Sag nr. 2022 - 38314: Høringssvar naturplaner - -

Sag nr. 2022 - 38832: Høringssvar naturplaner - SJL - Vestamager og havet syd for

DN Københavns og DN Amagers bemærkninger vedr. Natura 2000 plan 2022 – 27 for Vestamager og havet syd for N143/H127

Oversigt over naturtyper, der bliver oversvømmet i hhv 2050 og 2100

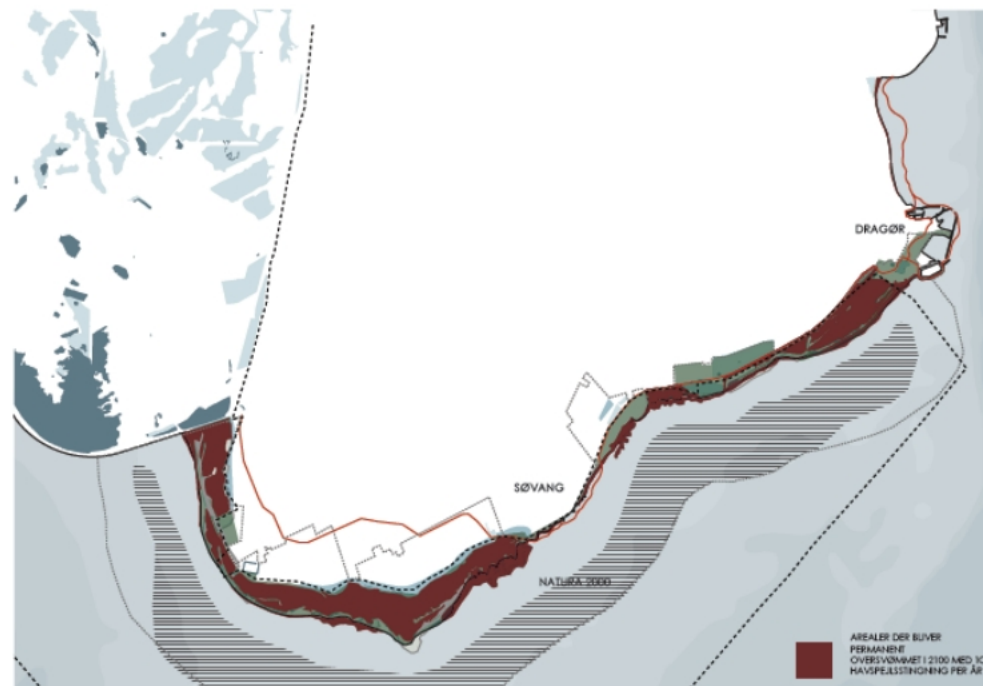
I forbindelse med Dragør Kommunes kortlægning af oversvømmelsestruede områder, har kommunen også fået afdækket, at store dele af de naturområder, som udgør udpegningsgrundlaget for Natura 2000 planen N143, vil stå permanent under vand allerede i 2050. I 2100 når havspejlet forventes at stige med op mod 1 meter, vil alle strandenge og kystlaguner i Dragør stå under vand. Se bilag.

Havet stiger i fremtiden med ca. 0,5-1 cm om året. På de to kort er vist et estimat på 1cm/år om året, men påvirkningszonen vil være markant større. En højere vandstand, flere oversvømmelser, bølgeoverskyl og yderligere saltpåvirkning vil ændre vegetationssammensætninger, og dermed levesteder for de tilknyttede insekter, fugle, padder m.m. i naturområdet. På de resterende strandenge vil der opstå fragmentering, "Coastal Squeeze", samt øget konkurrence og prædation. Kortene på næste side viser, hvordan Natura 2000-området med de naturtyper og levesteder for arter, der indgår i udpegningsgrundlaget, vil blive påvirket, hvis man ikke gennemfører udviklingsplanen med anlæg af ny natur som kystbeskyttelsesforanstaltninger.

År 2050: Havspejlsstigningerne vil allerede i 2050 oversvømme yngle- og rastesteder for havterne, dværgterne og klyde samt overskyde de yderste klitter og strandenge omkring Aflandshage. **År 2100:** I år 2100 vil havspejlsstigningerne overskyde alle strandenge i Dragør Kommune, så både strandengene og de eksisterende kystlaguner forsvinder. Hermed forsvinder også levestederne for arterne på udpegningsgrundlaget. Hvis klimasikringen ikke gennemføres, vil målsætningerne i Natura 2000-planen for habitatområde nr. 143, om at arealerne af naturtyperne og levesteder for arterne skal være konstant eller stigende, ikke kunne opfyldes.

NATURA 2000 SDR STRANDVEJ, DRAGØR

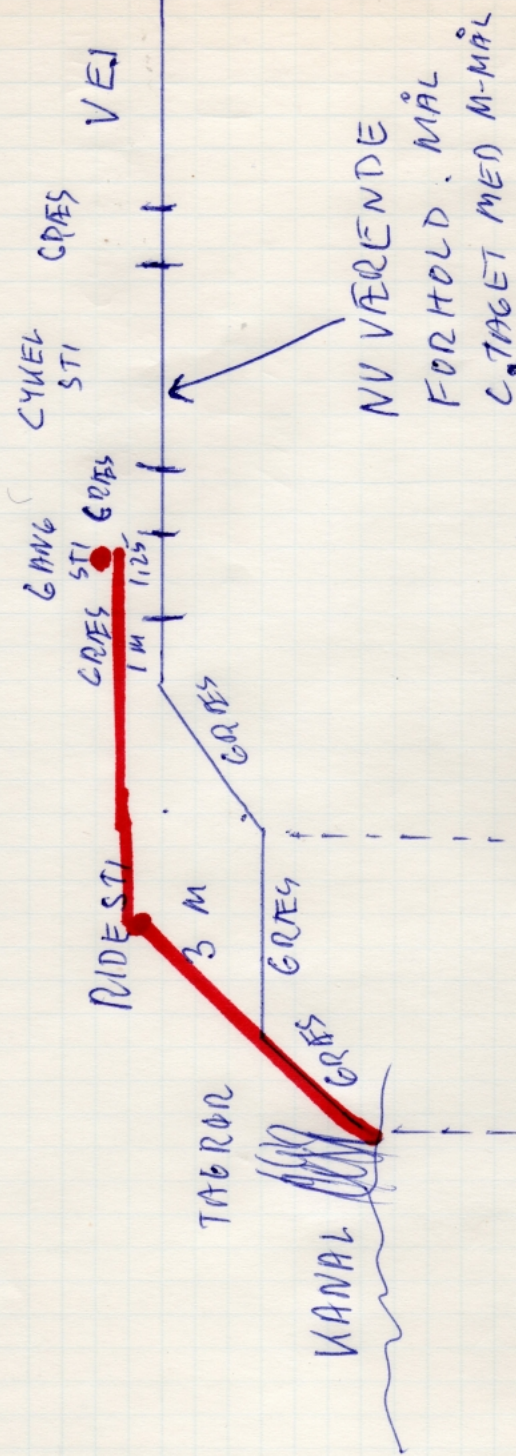
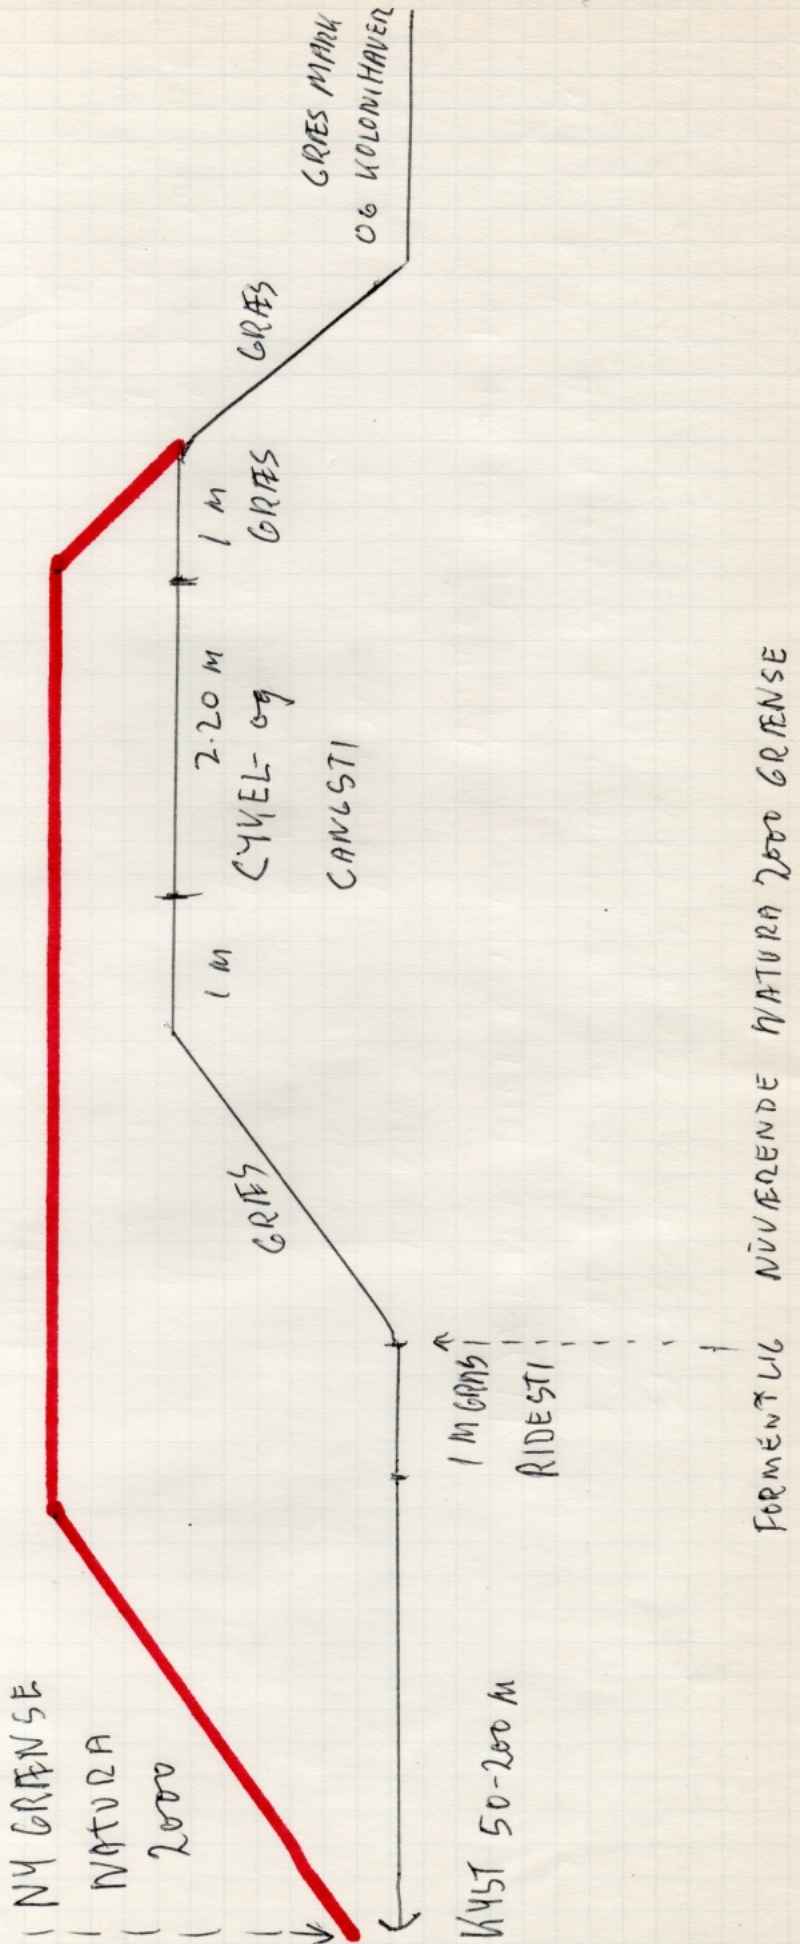
Derfor tillader jeg mig at foreslå, at man i forbindelse med denne høring rykker grænsen for Natura 2000 således, at man kan begynde sikring af det nævnte strækning og den efterfølgende strækning 1,6 km fra St. Magleby Strandvej til bydelen Søvang vest for. Her findes på nuværende tidspunkt kun et smallere dige, anlagt for bl.a. at kunne kloakere en kolonihave forening på 319 bebyggede have lodder. Dette dige og Sdr. Strandvej skal begge forhøjes i h.t. eksperterne ½ - 1 meter, for at sikre områderne mod et 100-års senarie, der senere igen kan forhøjes hvis nødvendigt- Jeg henviser til mine 2 tegninger, hvor jeg med rødt viser hvordan jeg tror kystsikringen bliver. Og foreslår at Natura 2000 grænsen flyttes lige uden for kommende kystsikring. Så man ikke skal vente på tilladelser i lang tid.

FORMENT LIG
GRÆNSE
NATURA 2000

FORSWAG
NY GRÆNSE
NATURA 2000

Rede PLANLACT DIGE 1.75-150m OVER NUVÆRENDE VEJ
